● Rapportage 4^e ANWB wegbelevingsonderzoek in de provincie Gelderland

Route- en aantekenboek Veluwe-West

ANWB Wegbelevingsonderzoek in de provincie Gelderland

Dit wegbelevingsonderzoek door de ANWB is gehouden op verzoek van de Provincie Gelderland.

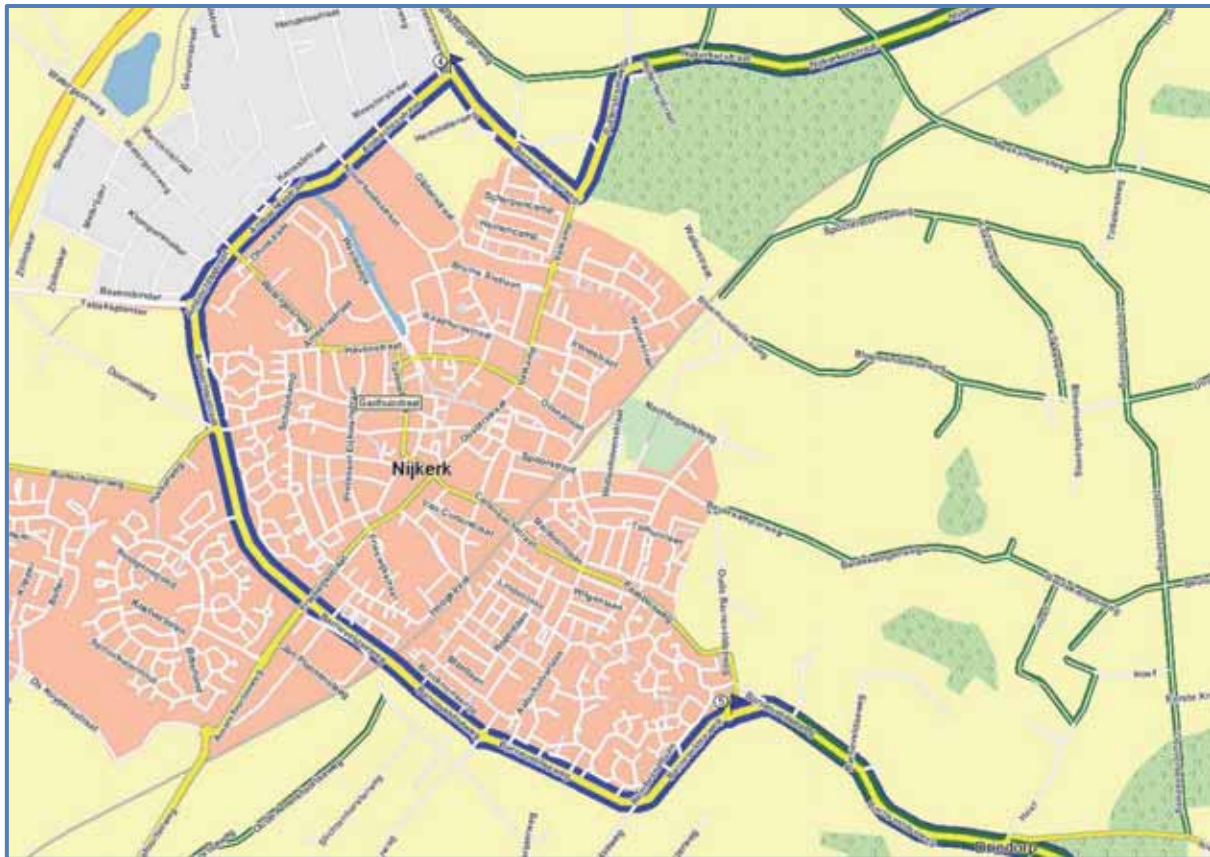
Ermelo – Putten 80 km/u toegestaan maar “niet haalbaar”	1
Hm 16.3	Nijkerkerstraat Putten 50 km/u of 80 km/u? (bij voorkeur 50 km/u)	5
	Waar wegdek vernieuwd, hoogteverschil berm / rijbaan te groot	3
	Belijning vaag	2
	Te veel informatieborden	2

Veel rotondes, 80 km/u niet realistisch	1
	Vóór Ermelo te weinig fietsenrekken bij bushalte	1
	Nieuw wegdek / slechte berm	2
	Woud aan borden binnenrijden Ermelo bij rotonde zinloos	2
19,2	Onveilige afslag naar links	1

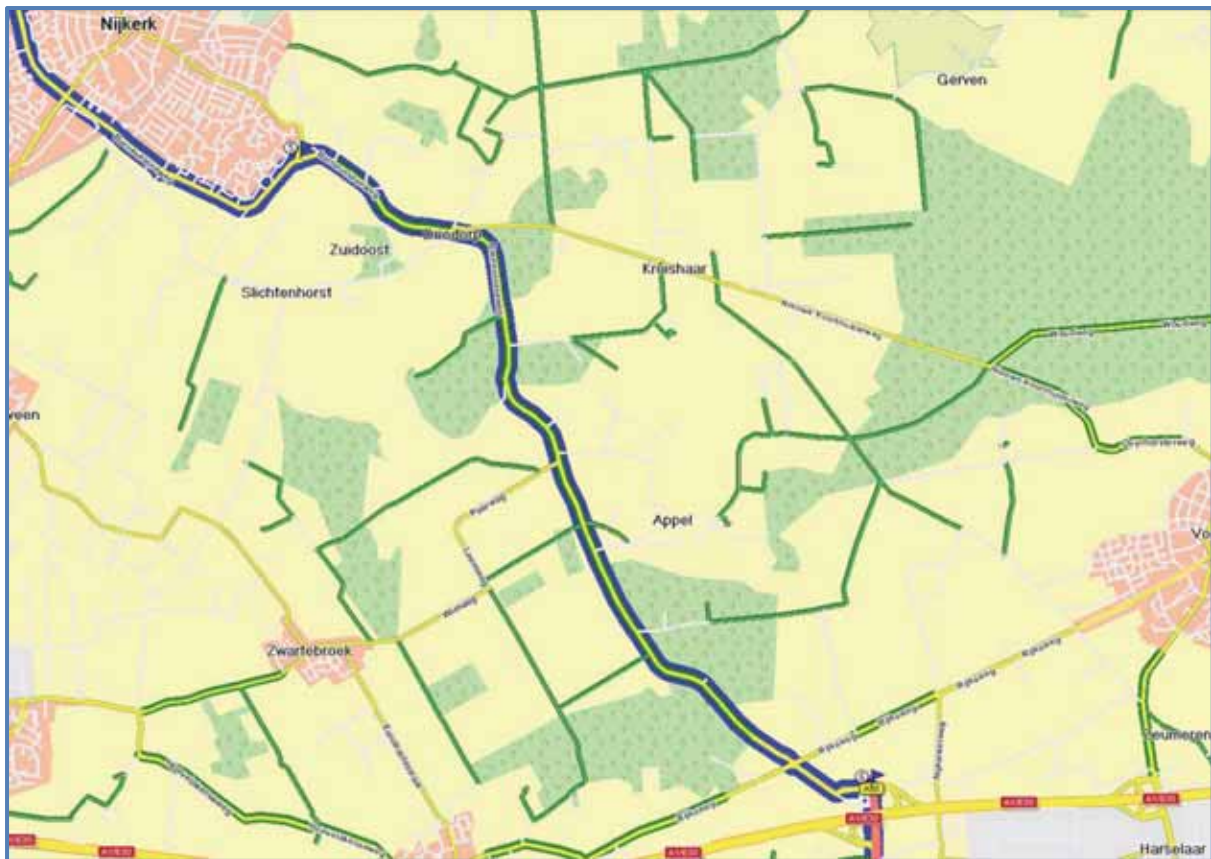
Matrixbord bij school (max. 50 km/u) niet opgeheven	2
	Lange files door landbouwverkeer	2
	Te veel (informatie-)borden	1

Na Nijkerk snelheid te laat aangegeven	1
	Spoorovergang slecht wegdek	2
	Wirwar aan borden bij spoorovergang	2
	Voorrang bus – busbaan en rijbaan niet helder	1
	Nabij 'Centrum' voorbeeldige aanduiding 'oversteekplaats school'	1

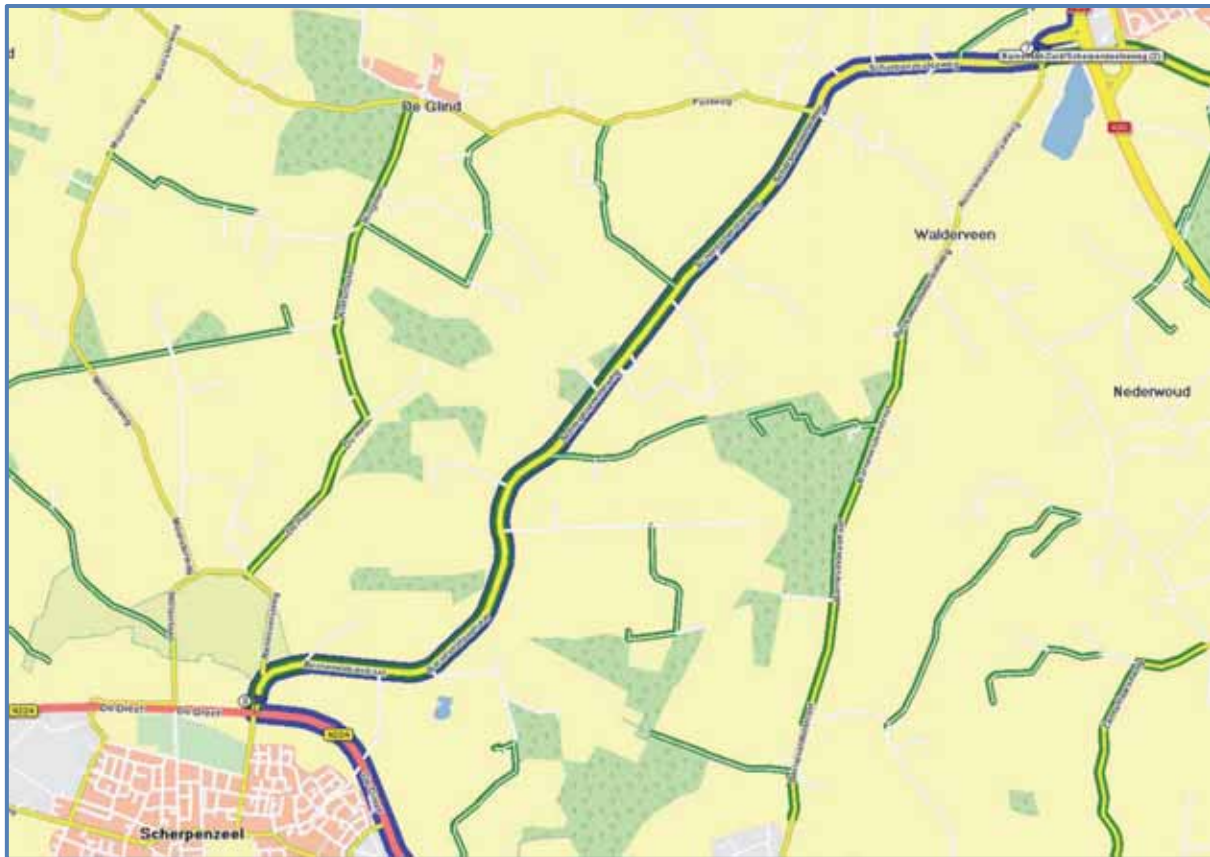
Hele traject optisch versmallen 'conform 60 km/u'	2
	Max snelheid? (vaker herhalen)	4
	Vage markering / donker / het regende => gevaarlijk rijden	4
	Bord wegversmalling / wegwerkzaamheden. Geen werkzaamheden te zien	1
	Bij school geen oversteekmogelijkheid, in elk geval niet gemarkeerd	1

Bushaltes op dit traject zonder haltevak, leidt tot filevorming	1
	Snelheid vaker herhalen	3
	Bebording werkzaamheden "die er niet zijn"	1
	Vluchtheuvel voor rotonde slecht zichtbaar	1

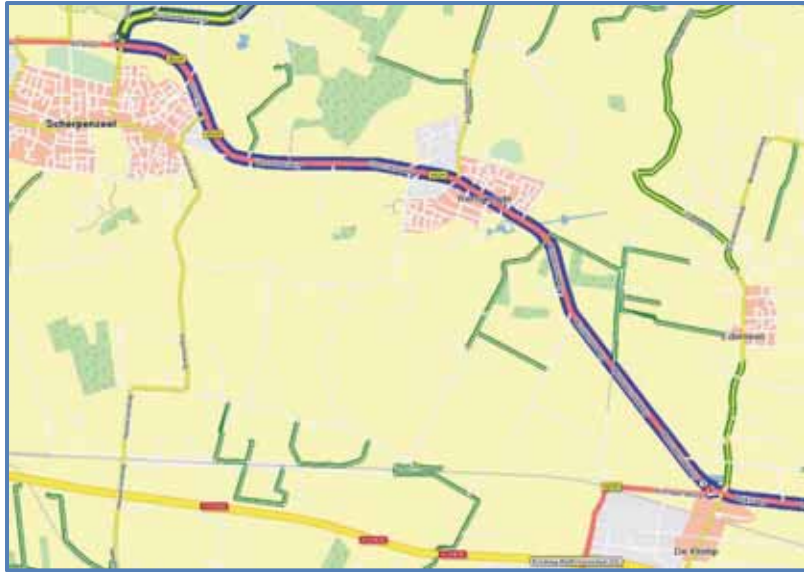
Toerit A30 verwarrend. “plots rechts ingehaald”; veel remsporen	3
--	--	---

Toerit A30 slecht wegdek (kuilen / veel water)	7
	Op A30 verlagng naar 70 km/u totaal genegeerd	2
	Afrit A30 geen groene golf, lange wachttijden	1
	Aansluiting A30 – N301 onduidelijk /kan beter. Vorrangssituatie Goudreinet / Tango niet logisch. Doorgaand verkeer voorrangsweg; T-splitsing herzien.	4
	Overvloed aan borden	2

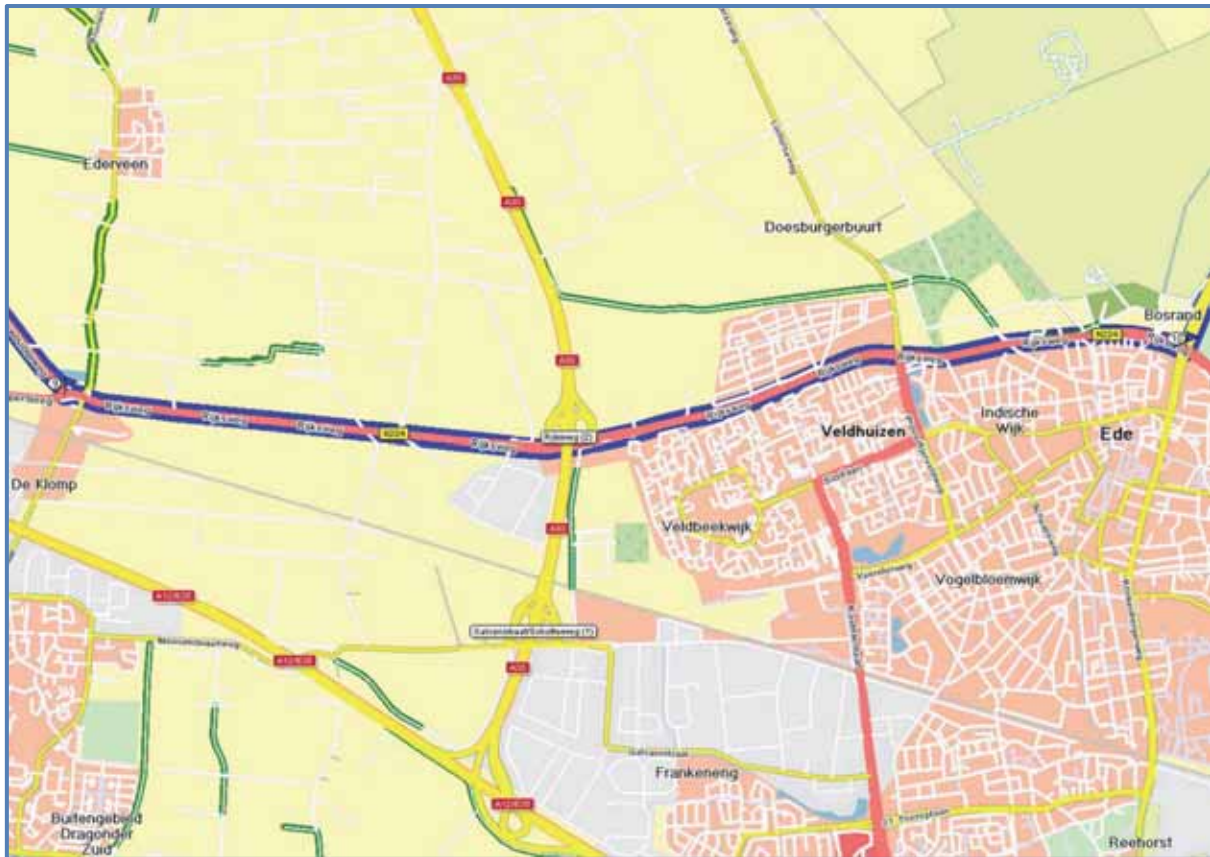
Landbouwvoertuigen niet in te halen	2
	Inhalen niet toestaan	3
	Nadering Scherpenzeel 80 km/u te hard	3

5.1 – 5.7	Slecht wegdek	2
	Na Scherpenzeel bord gelijkwaardige kruising bij voorrangsweg	1
	Slechte markering, met name bochten slecht gemarkeerd	4
	80 km/u te hard in bochtige weg	2
	Geen p-plaatsen op dit traject	1
	Inhalen op deze bochtige weg niet toestaan	5

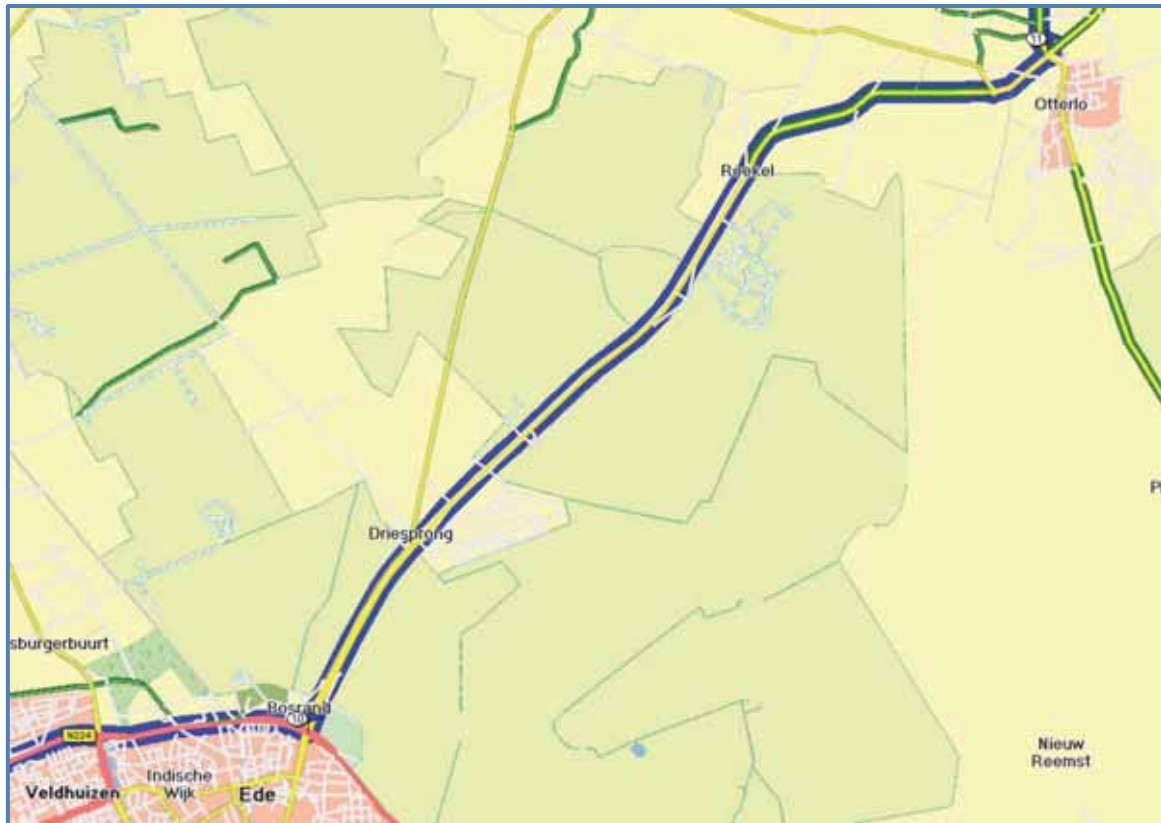
Geen parkeerhaven voor bus (-halte) waar 80km/u is toegestaan	3
24,0	Inhaalverbod en toch onderbroken belijning	1
	Passage Renswoude onnodig veel chicanes / zebrapaden etc.	1

Borden wegwerkzaamheden soms wel / niet weggedraaid (werkzaamheden al afgerond)	2
	Fietsoversteekplaats onvoldoende beveiligd / gemarkeerd	1
	Richting Scherpenzeel 'borden voor borden geplaatst'	1
	De Klomp: afstelling verkeerslichten niet goed (moet vaker stoppen)	2
	Richting Renswoude inhaalverbod (m.u.v. tractoren) en onderbroken belijning	5
20,5	Inhalen toegestaan voor onoverzichtelijk bocht	1
	Inhaalverbod – inhalen toegestaan sterk wisselend en niet altijd logisch	1
	Uitrijden Renswoude: 50 km/u of 80km/u?	1
	Uitrijden Renswoude wegversmalling beter markeren	2
	Voor Scherpenzeel inhalen toegestaan / verbod wisselt sterk. Belijning blijft onderbroken	1
22.0	Te korte in- uitvoegstrook benzinstation	1
	Begin Renswoude digitaal informatiebord. Net na rotonde, dus niet leesbaar	1

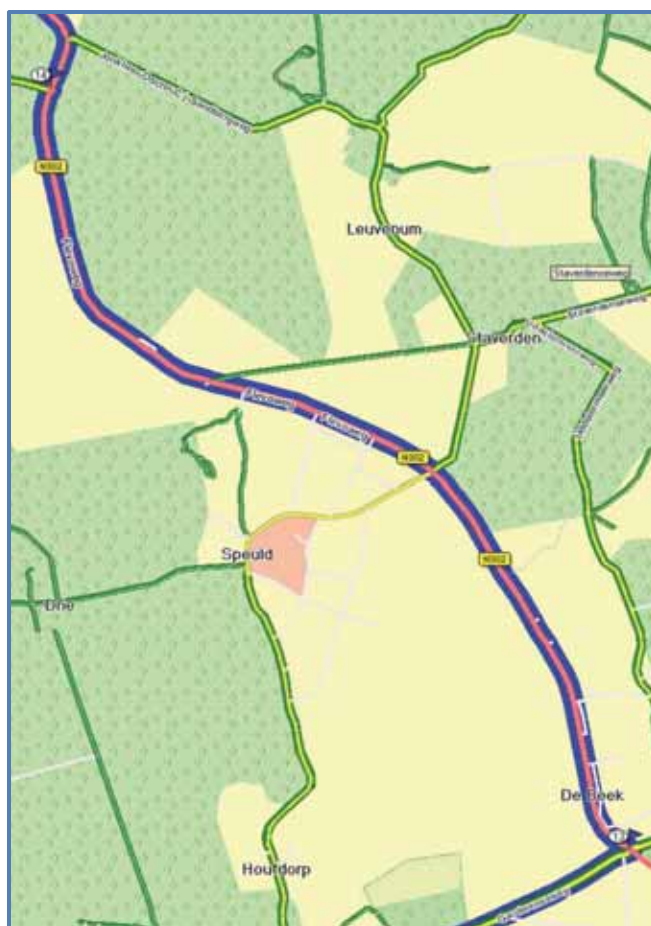
Binnenrijden Harskamp vluchtheuvel komt te snel	1
	Harskamp snelheid?	2
	Mooie brede weg, nodigt uit tot harder dan toegestaan	1
	Diep putdeksel in Harskamp	1
	Nieuw wegdek – Oude belijning	1
	Nieuw wegdek – wisselende belijning	1
62.7 72.0	Ontsierende reclameborden van provincie	1
	Na Harskamp slechte berm	1

Stroe – Harskamp slechte berm	4
	Voor Harskamp veel zijwegen / bebouwing. 80 te hard	1
	Harskamp snelheid onduidelijk (wel flitspaal)	3
	Einde Harskamp geen markering / bord overstekende fietsers	1
	Net voor Harskamp inhalen ineens wel toegestaan	2
70.6	Voorbeeldige opstelplaats fietsers	1
